BRM.0003.851.2016

INTERPELACJA

DOTYCZY: Ronda komunikacyjnego im. „Budowniczych Huty Katowice”.

Załącznik: Zrzut zdjęcia przedmiotowego ronda komunikacyjnego.

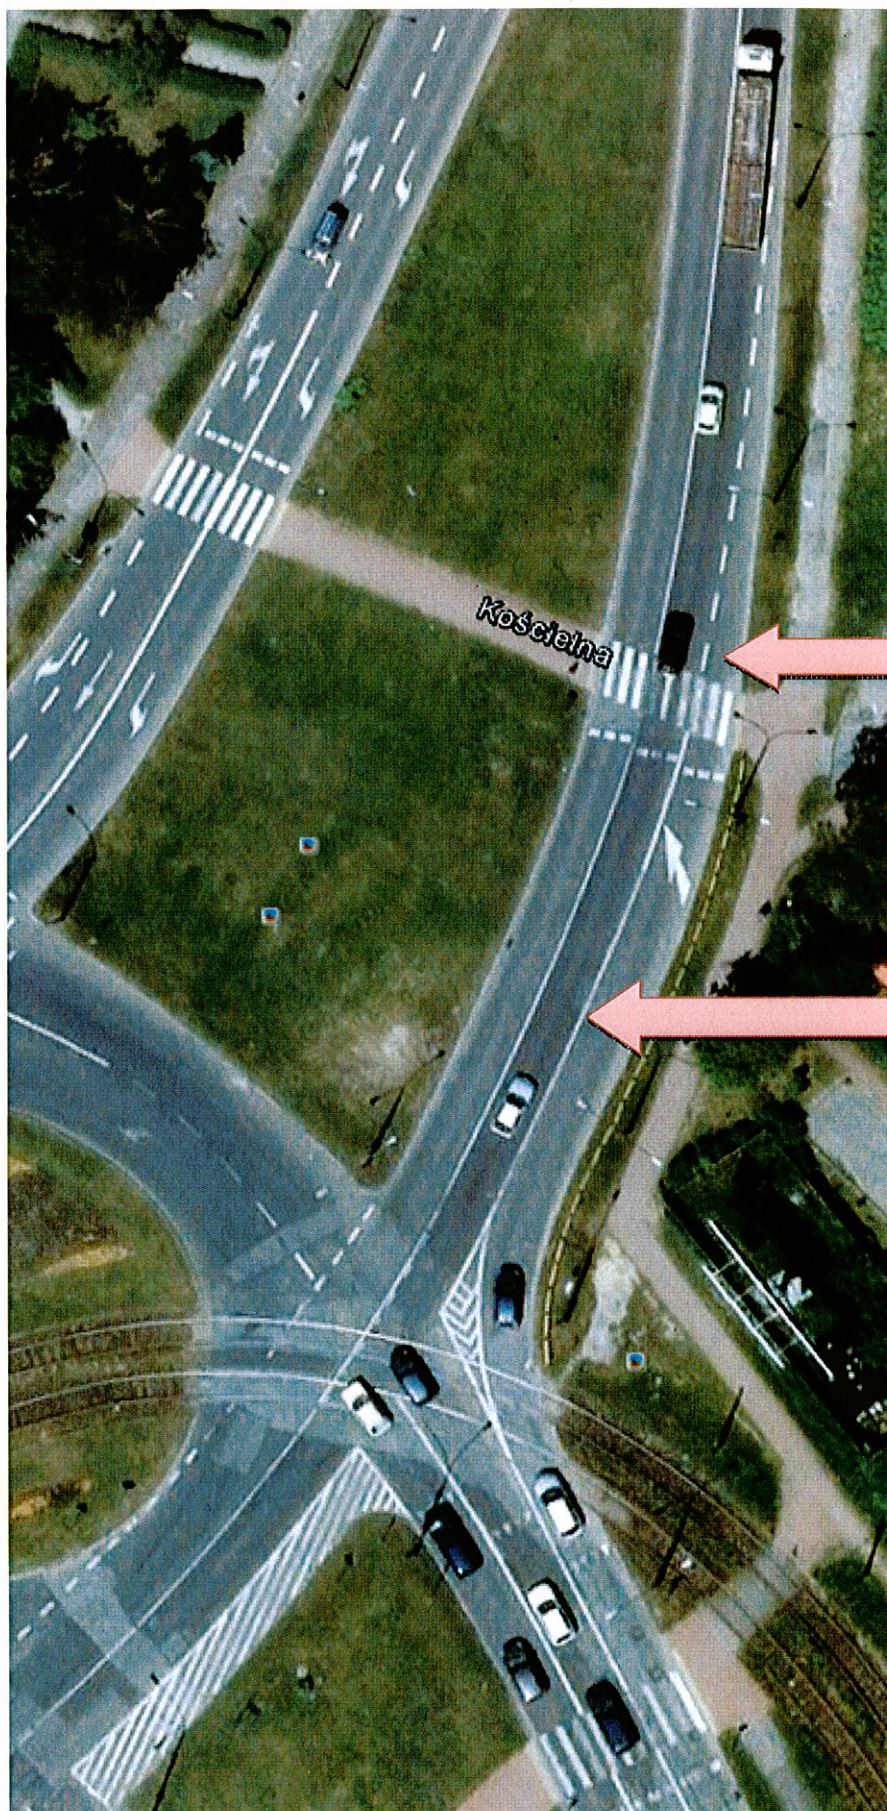
Otóż, według mojej oceny, samochody jadące ulicą Kasprzaka i skręcające na wskazanym rondzie w prawa stronę, tj. w stronę ulicy Piłsudskiego, po wykonaniu tego manewru, praktycznie nie mają realnej możliwości na swobodną zmianę swojego pasa ruchu, co pozwoliłoby im na bezkolizyjne włączenie się do ruchu komunikacyjnego.

Powodem tej wadliwej sytuacji komunikacyjnej jest fakt, że samochody jadące ulicą Kasprzaka i dokonujące prawoskrętu na wskazanym rondzie, znajdują się na krótkim, kończącym się pasie ruchu, który są zmuszeni zmienić, a którego praktycznie nie mogą bezkolizyjnie zmienić, jako że w miejscu tym - mają ze swojej lewej strony linię ciągłą, nie pozwalającą im na ten manewr, a taka właśnie sytuacja występuje tam, aż do samego przejścia dla pieszych.

A następnie, po przejechaniu przez przejście dla pieszych, samochody te - znajdują się na bardzo wąskim i krótkim pasie ruchu, co prawda, mając po swojej lewej stronie linię przerywaną, teoretycznie zezwalającą na zmianę pasa ruchu, ale praktycznie wykonanie tego niezbędnego manewru jest niemożliwe bez złamania przepisów ruchu drogowego.

Możliwość włączenia się do ruchu dopiero za przejściem dla pieszych.

Zbyt mało miejsca !

Linia ciągła, aż do przejścia dla pieszych.

Brak możliwości włączenia się do ruchu przed przejściem dla pieszych

- 1) Dodatkowe wytyczenie linii przerywanej – wzdłuż obecnie występującej linii ciągłej od lewej strony prawego pasa, co pozwoliłoby na zmianę kończącego się, opisywanego pasa ruchu.

Być może dodatkowo należałoby zamontować w odpowiednim miejscu lustro komunikacyjne, które pozwalałoby kierowcom na dodatkową lustrację sytuacji komunikacyjnej w tym właśnie niebezpiecznym miejscu.

- 2) Przedłużenie prawego pasa ruchu, znajdującego się tuż za przejściem dla pieszych o około kilka - kilkanaście metrów oraz poszerzenie nieco tego pasa ruchu, pozyskując na ten cel - pobliski pas zieleni.
